RESOLUCIÓN No. 21-2-0475-NG
11 de noviembre de 2021

POR MEDIO DE LA CUAL SE NIEGA UNA SOLICITUD DE RECONOCIMIENTO Y LICENCIA DE CONSTRUCCIÓN

Tipo de solicitud:	RECONOCIMIENTO Y LICENCIA DE CONSTRUCCIÓN
Número de radicación:	17001-2-21-0357
Fecha de radicación:	28 de junio de 2021
Solicitante:	MARIO DE JESUS CEBALLOS FRANCO
Identificación:	CC: 10258861
Matrícula inmobiliaria:	100-100773
Ficha catastral:	01-05-00-00-0028-0004-0-00-00-0000
Dirección:	C 18 28 59 K 29 18 10
Barrio:	EL CARMEN

Proyecto:
RECONOCIMIENTO Y REFORZAMIENTO ESTRUCTURAL.

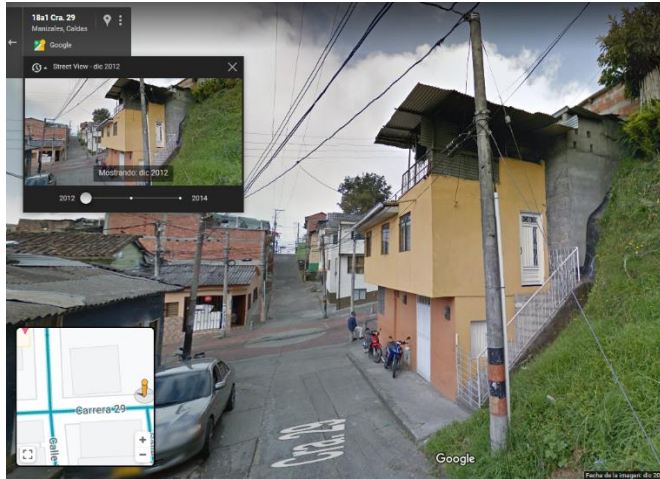
1. Respecto al cumplimiento del POT MANIZALES / acuerdo 0958 del 2 de agosto de 2017, tener en cuenta:
 - a. No procede el reconocimiento de la edificación existente. No hay correspondencia entre los registros fotográficos de Google Street View (Google Maps) y el levantamiento arquitectónico presentado. Entre lo observado se encuentra:
 - Atendido.
 - La fachada tiene diferencias formales entre planos arquitectónicos y registros fotográficos de Google Street View. **(Atendido parcialmente)**

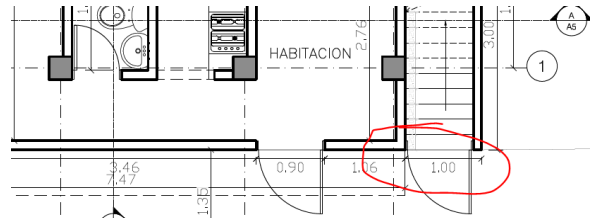
- b. Definir alcance de la solicitud de licencia según observación anterior. **(Una vez se definió el alcance de la solicitud, se requiere atender las siguientes observaciones:**
- No cumple con lo descrito en el numeral 1 del artículo 1.2.3.1.4 / anexo A-5 / POT-MANIZALES (Acuerdo 0958-2017), el cual establece:
“En ningún caso se permitirán accesos a unidades residenciales directamente desde una escalera, siendo necesario el desarrollo de un espacio horizontal de acceso de mínimo un metro cuadrado de superficie, bien sea un descanso o un hall de acceso.”
 - Revisar altura libre en escaleras. Ver título k.3.8.3.10 del título K / NSR-10, el cual indica:
“Toda escalera debe disponer de una altura libre mínima de 2.10 m, medida verticalmente desde un plano paralelo y tangente a las proyecciones de los peldaños hasta la línea del cielo raso.”

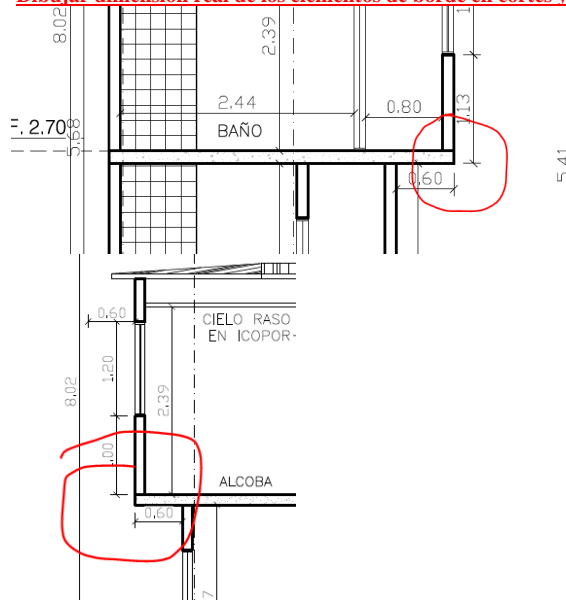
- Entrepisos. **(Atendido parcialmente, entre otros:**
 - Acotar dimensión del entrepiso.**
 - Dibujar dimensión real de los elementos de borde en cortes y fachadas.**

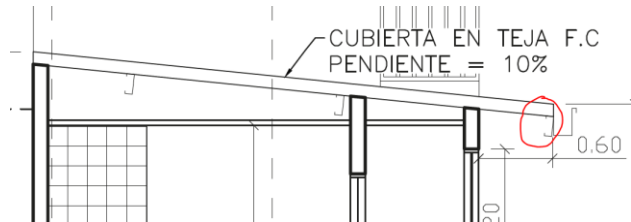
- Atendido.
- SopORTE de cubiertas. **(Atendido parcialmente:**
- Revisar posición de las correas teniendo en cuenta resolución técnica.**

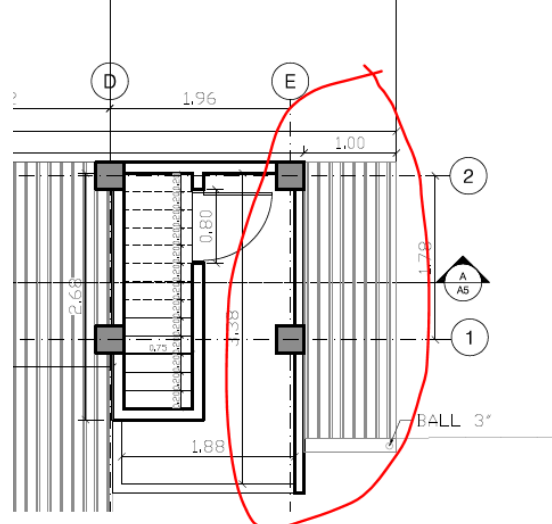
- c. Tener en cuenta la información técnica en las cubiertas de todo el proyecto, entre otras referenciar según aplique: cumbreras, canales A.L.L, B.A.L.L., niveles de losas canales de A.L.L., tragantes, tipo de cubierta, porcentaje de pendiente de esta y ficha técnica según se sea pertinente, desarrollo arquitectónico en zona de colindancia con vecinos. Verificar que las bajantes y canales no se crucen con la estructura. **(Atendido parcialmente):**

- **Completar información en cubierta propuesta:**

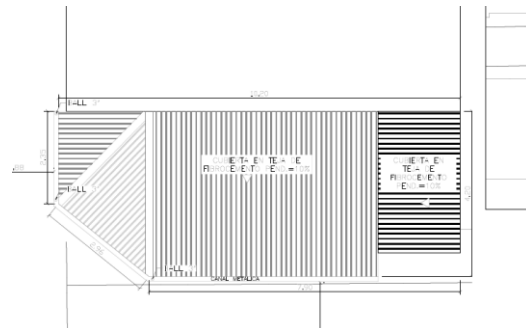
- **La planta de cubierta de los planos de propuesta debe tener coherencia con las plantas arquitectónicas:**
